Modellname	Modell	Typ	Modelljahr	Datum
Fireblade	CBR1000RR4 CBR1000RR5	SC57	04, 05	31-05-07
				Verfasser Grün/Gaßner Quality & Service

Garantieverlängerung – Lichtmaschinenstator-Kurzschluss (Fireblade CBR1000RR 2004/05)

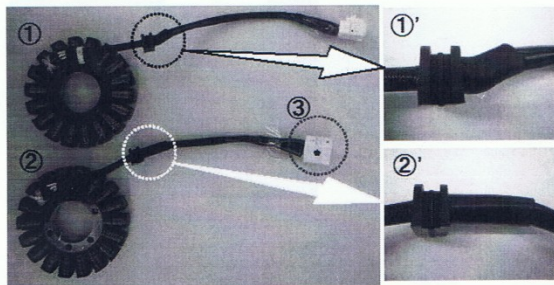
Die aktuellen Teile (31110-MEL-003 / SCHWUNGRAD KOMPLETT und 31120-MEL-003-013 / STATOR KOMPLETT) werden von 06311-MEL-305 / LICHTMASCHINENAGGREGAT abgelöst.

Das bedeutet, dass bei der Bestellung von entweder Schwungrad oder Stator automatisch das Lichtmaschinenaggregat bestehend aus Schwungrad und Stator geliefert wird. Wenn Sie sowohl Schwungrad als auch Stator bestellen, werden Ihnen zwei Lichtmaschinenaggregate geliefert. Verwendung Sie für Ihren Auftrag die Teilenummer des LICHTMASCHINENAGGREGATS.

- Stator komplett

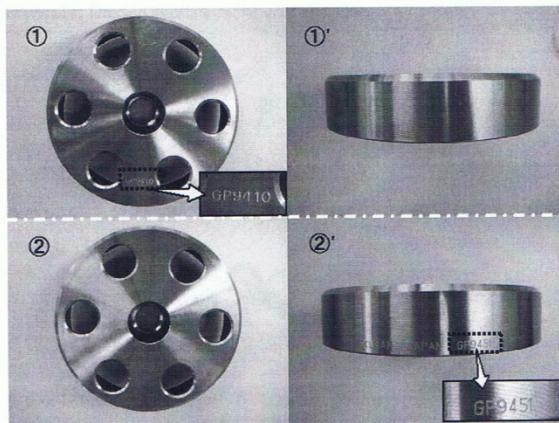
1. Alte Statorgruppe

2. Neue Statorgruppe (Abhilfeteil)

* Der Schlauch an der neuen Statorgruppe ist länger und gerade (vgl. 2' mit 1' oben).

3. Die neue Statorgruppe hat eine blaue Farbmarkierung am Steckverbinder.
